# SUBARU

## СЕРВИСНЫЙ БЮЛЛЕТЕНЬ

Публ. №SB14-008  
(Регистрационный номер FHI B2013-158)  
Сервисный департамент

<b>Тема:</b>	<b>Изменение формы поперечной балки трансмиссии</b>
<b>Применимость к системе:</b>	Поперечная балка трансмиссии
<b>Применимость к деталям:</b>	Поперечная балка трансмиссии
<b>Вступление:</b>	В настоящем бюллетене приводится информация о том, что в производство и в число запасных частей внедрена модифицированная поперечная балка трансмиссии.

Рис. 1: Измененные позиции

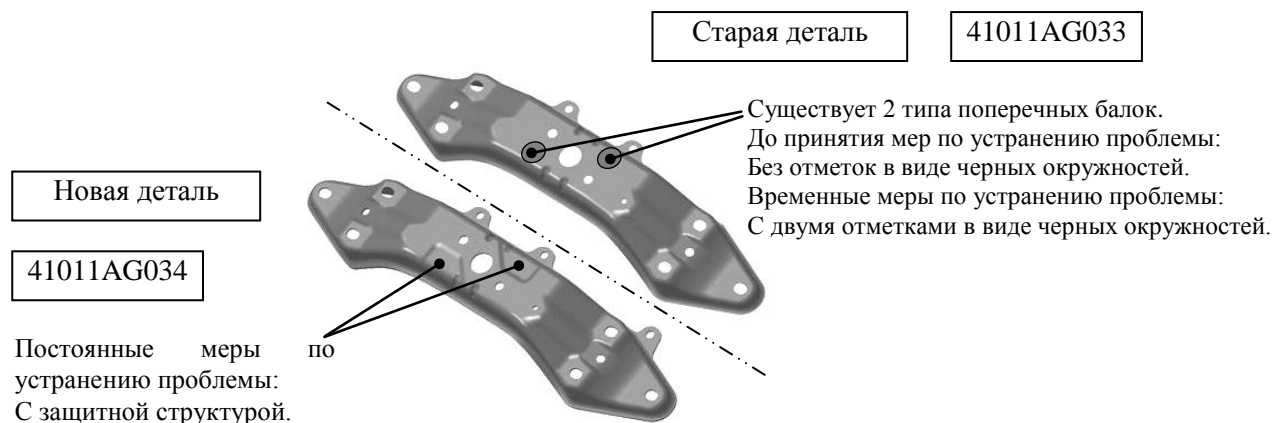
На модели XV Hybrid, FHI модифицировала поперечную балку трансмиссии путем добавления структур, препятствующих появлению выемок на поверхности поперечной балки трансмиссии, чтобы предотвратить возникновение дребезга и шума трения, вызываемых касанием корпуса трансмиссии.

Для повышения производительности, аналогичная поперечная балка трансмиссии была также применена на других моделях автомобилей.

Наименование детали	Новые номера деталей	Взаимозаменяемость	Старые номера деталей	Применение
CROSS MBR COMPL R (Комплект задней поперечной балки)	41011AG034	Новая на старую: <u>ДА</u> Старая на новую: <u>Условно, да*</u>	41011AG033	Условно

\* **Условия:** На модели XV Hybrid может использоваться только 41011AG034. На прочих автомобилях могут использоваться, как старая, так и новая детали.
